V Boskovicích dne 19. dubna 2021

Věc: Zadávací řízení - „Výměna svítidel veřejného osvětlení - Letovice“ - vysvětlení zadávací dokumentace

Silnice 12

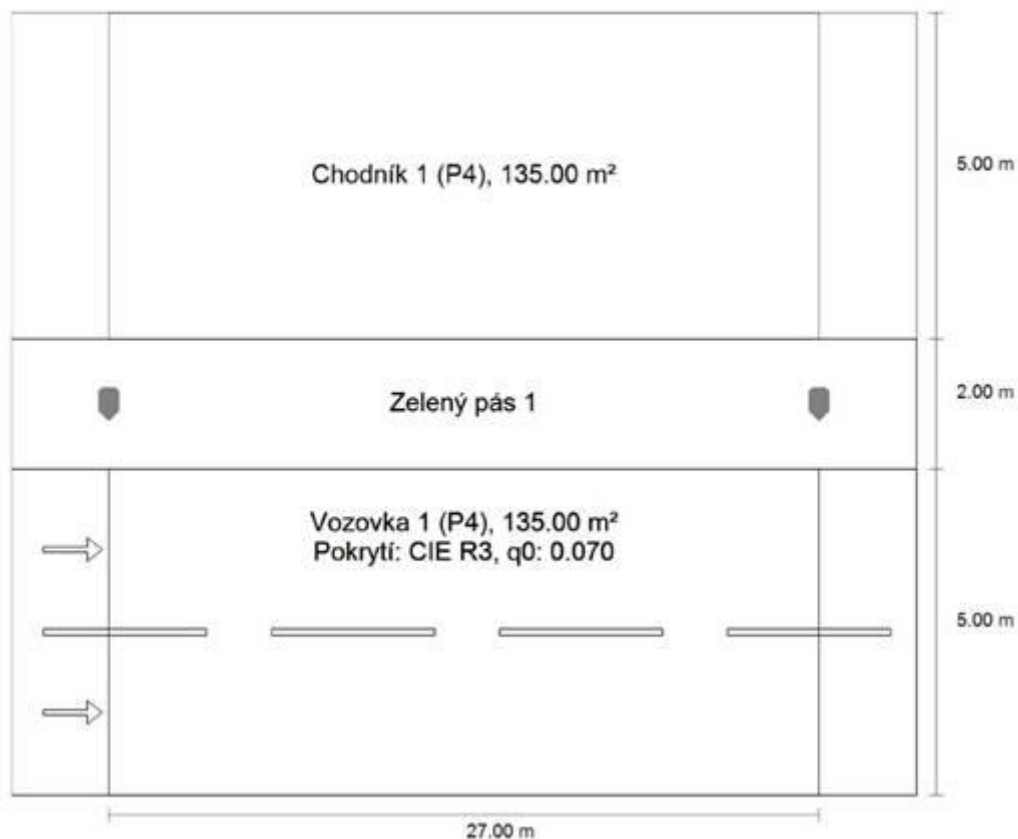
v části zadání výpočtů je požadavek:

Neudělal zadavatel chybu a ve vyznačeném poli má být +-0,6m?

Kladný přesah přes celou šířku komunikace ve výšce 6 m je podle našeho názoru nesmyslný.

Dle dokumentu Výpočty_Letovice_upraveno.xlsx je možné najít ve sloupci A GPS souřadnice jednotlivých svítidel.

<https://mapy.cz/zakladni?x=16.5819005&y=49.5436595&z=19&q=49.5439372306567%2016.5824370458722%20>) je zřejmé, že svítidla jsou 6 m za krajem první komunikace, tj. mezi dvěma komunikacemi.

V rámci přípravy nabídky je třeba pracovat s programem pro tvorbu světelných projektů např. Dialux. Zde je třeba zadat jako přesah 6 m viz. následující obrázek. Požadavek je zadán pro tato svítidla navíc jako symetrická neboli kruhová.
